**Oggetto: Osservazioni alla proposta di Piano territoriale di area vasta (Ptav)**

PROVINCIA DI RIMINI Prot. n.0007800 del 11-04-2024 in arrivo

ZOOM

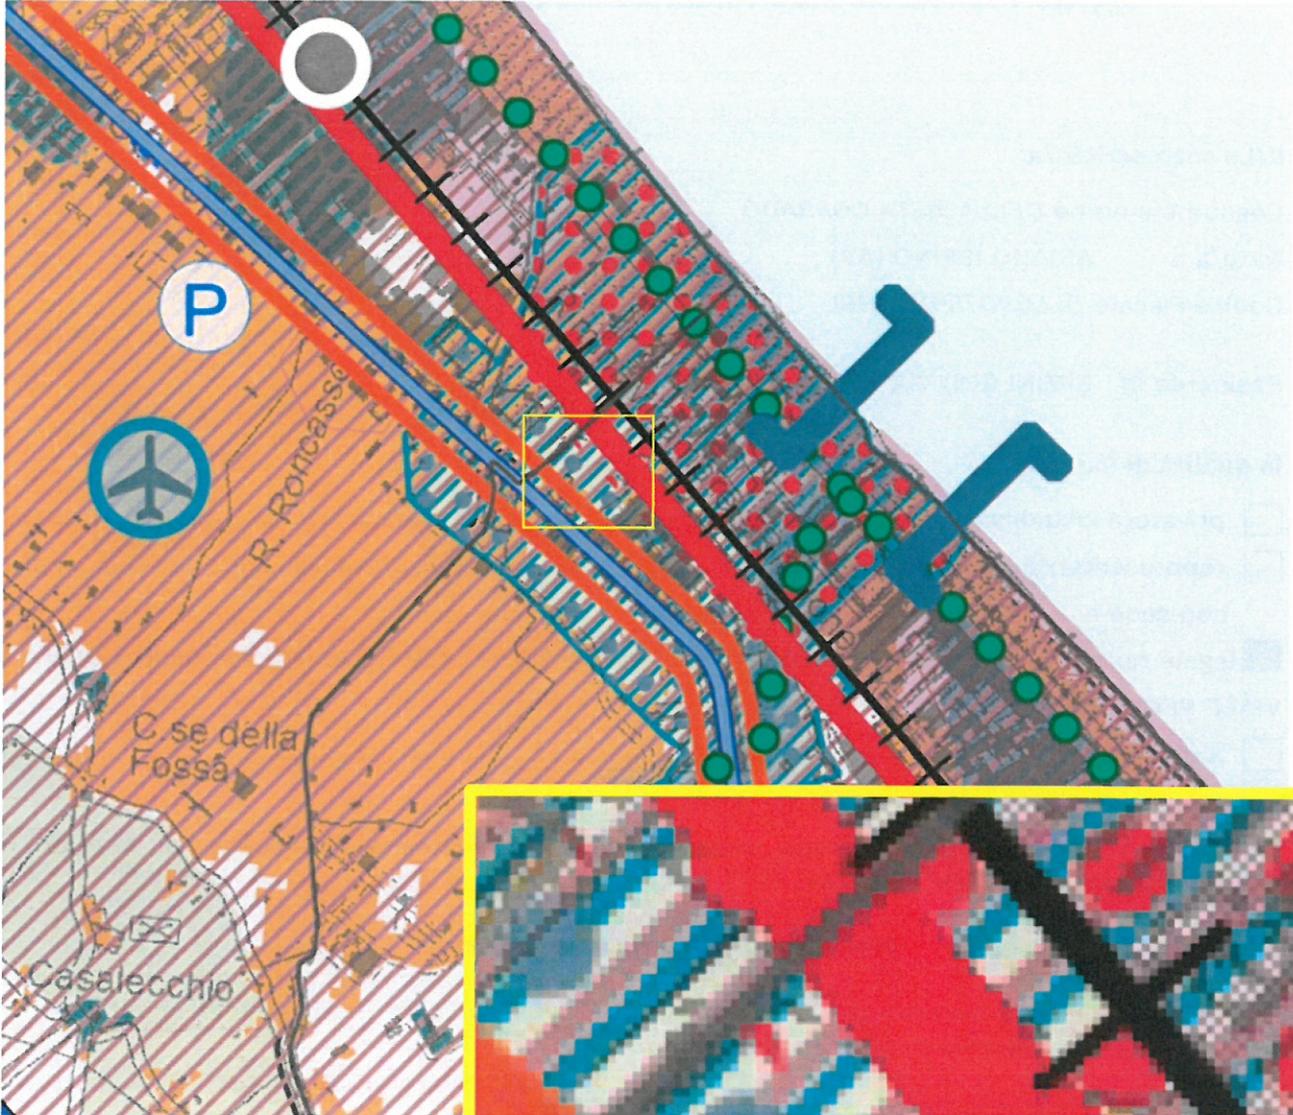
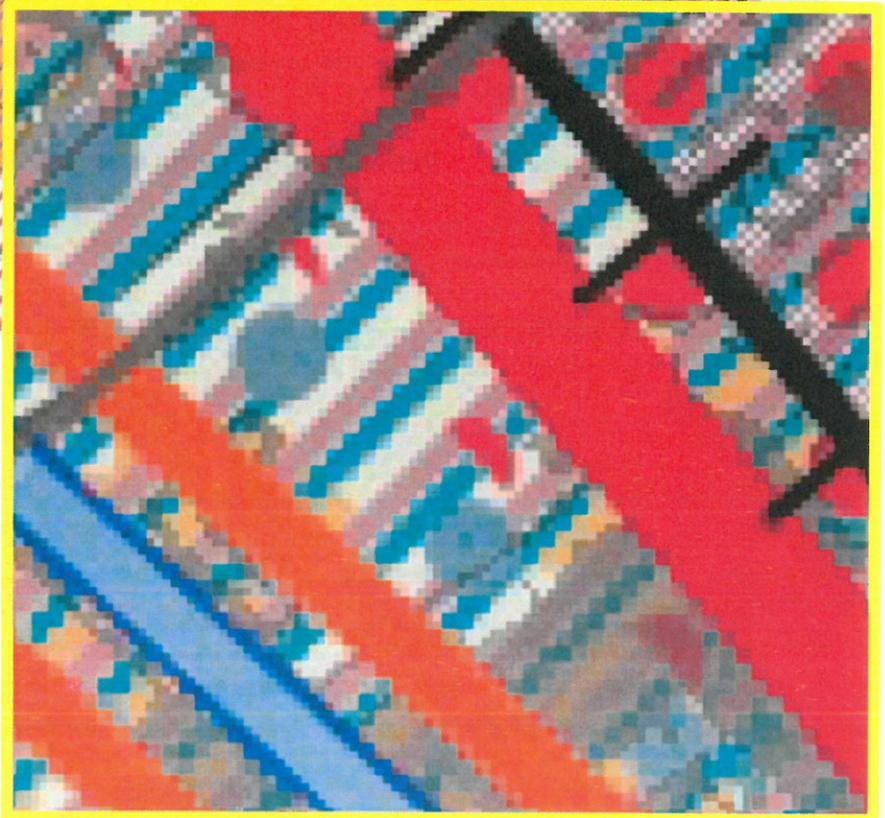
SI RITIENE CHE L'AREA LIBERA IN LOCALITÀ SPONTRICCIOLO, POSTA TRA IL TRACCIATO DELLA SS16 E LA LINEA FERROVIARIA A SUD DEL RIO DELL'ASSE NON SIA DA CONSIDERARSI UN AMBITO APPARTENENTE ALLA RETE ECOLOGICA AD ALTA VALENZA ECOSISTEMICA. IL RIO DELL'ASSE, INFATTI, NON POSSIEDE A LIVELLO LOCALE, ALCUN COLLEGAMENTO CON IL CORRIDOIO ECOLOGICO DEL RIO MARANO E NON VI È ALCUN COLLEGAMENTO CON LE AREE POSTE A MONTE, ANCHE IN CONSIDERAZIONE DEL TRACCIATO TOMBINATO POSTO AL DI SOTTO DELLA PISTA AEROPORTUALE, L'ATTRAVERSAMENTO DEL CORSO D'ACQUA DI INFRASTRUTTURE IMPORTANTI (SS16 IN PRIMIS), L'EDIFICAZIONE LIMITANTE DELL'AREA SUD.
